Meddelelser fra Veidirektøren.

Nr. 9.

Indhold:	1) Skaiden bro	Side 1.
	2) Lette utkragede jernbjelkebroer	» 14.
	3) Svanfos bro	» 25.
	4) Veidirektørens bemerkninger:	
	a) Om Svanfosbroen	» 32.
	b) Om sprengverksbroer og forsterkede bjelkebroer	» 34.
	c) Bemærkning om dimensionering etc.	» 36.

A. Om Svanfosbroen.

Fig. 17.

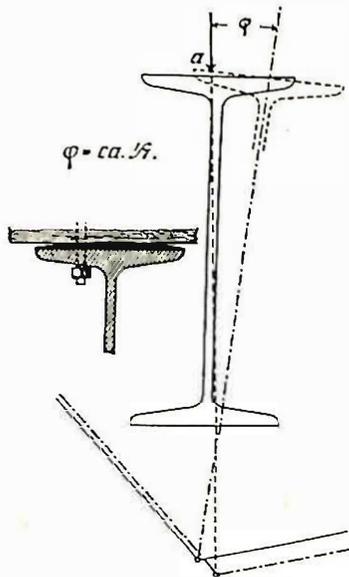
Disse bevægelser virker uheldig paa tverbærerne, der maa stille sig skjævt under belastningen.

Man faar for tverbæreren i punkt 1 med uopstøttede bæretaug en

vinkel = $1/7$ mellem det utboiede I-jerns staalplate og kraftretningen, se fig. 17.

Herved opstaar boiningspaakjendinger i sideretningen og vridningspaakjendinger, som er meget betydelige. Ved beregningen, som dog ikke kan siges at være fuldt eksakt i dette punkt, idet resultatet er avhaengig av, hvor meget kanten a kan tænkes at trykke sig ind i langbæerveden, er ekstrapaakjendingerne herav fundet ialt = ca. 2120 kg/cm.² og tverbærerens samlede paakjending = ca. 3100 kg/cm.². Saameget synes ialfald at fremgaa av denne regning, at understøttelsespunkternes horisontalbevægelser og de skadelige virkninger herav bør søkes reduceret mest mulig. Man bør vistnok støtte op bæretaugene, saa de kun faar en meget liten nedboining av sin egen vegt. Desuten bør man som paa fig. 17 antydnet ved paalægning av en avrundet underlagsplate under støkkene sørge for, at trykket fra sadeltrærne ikke kan komme saa langt ut paa flensskanten. Man kan paa denne maate antagelig reducere ekstrapaakjendingen til ca. 280 kg/cm.².

Fig. 18.

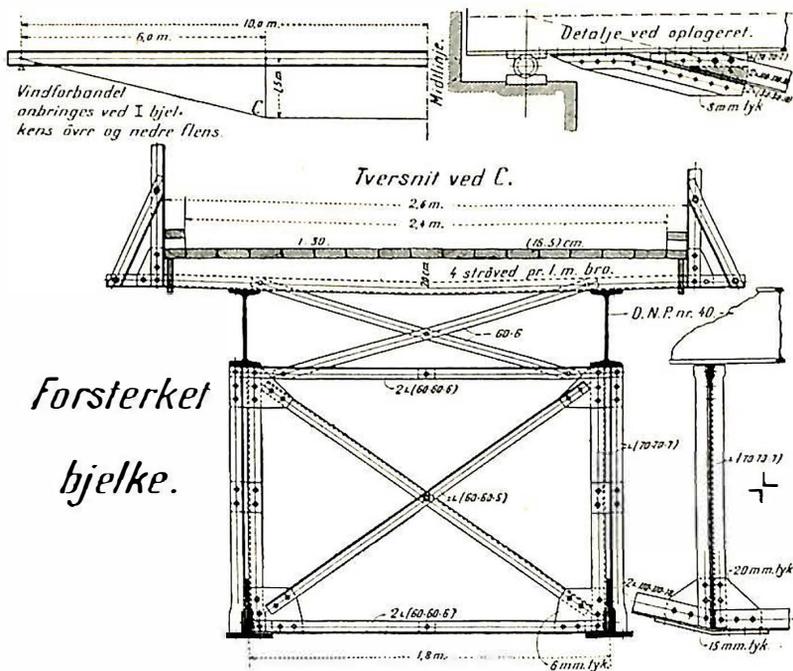
Angaaende detaljekonstruktionen af strævertoppens befæstigelse til hovedbjælkerne, likegyldigt om det gjælder en utkragebro eller en sprængverksbro, anføres, at det formentlig af hensyn til de her optrædende momenter vilde være rigtigere at gjøre denne noget sterkere end utført ved Træsnes bro, idet ogsaa strævernes flenser bør ansluttes til hovedbjælkerne.
